УПОРЫ ДЛЯ ПЛИТ ПРЕСС-ФОРМ
ЛИТЬЯ ПОД ДАВЛЕНИЕМ

Plate stops of dies for die casting.
Design and dimensionsГОСТ
19945-74*

Изменение № 2 ГОСТ 19945—74 Упоры для панелей пресс-форм литья под давлением. Конструкция и размеры

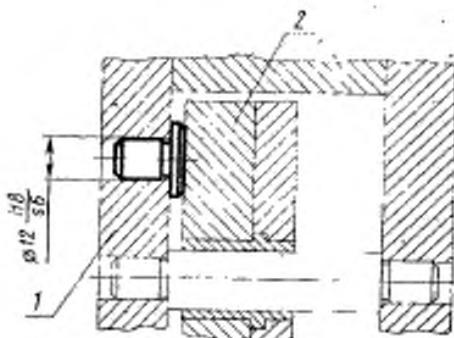
Пункт 2. Чертеж. Заменить значения шероховатости: Rz 40 на Ra 6,3; Ra 2,5 на Ra 1,6; Ra 1,25 на Ra 0,8.
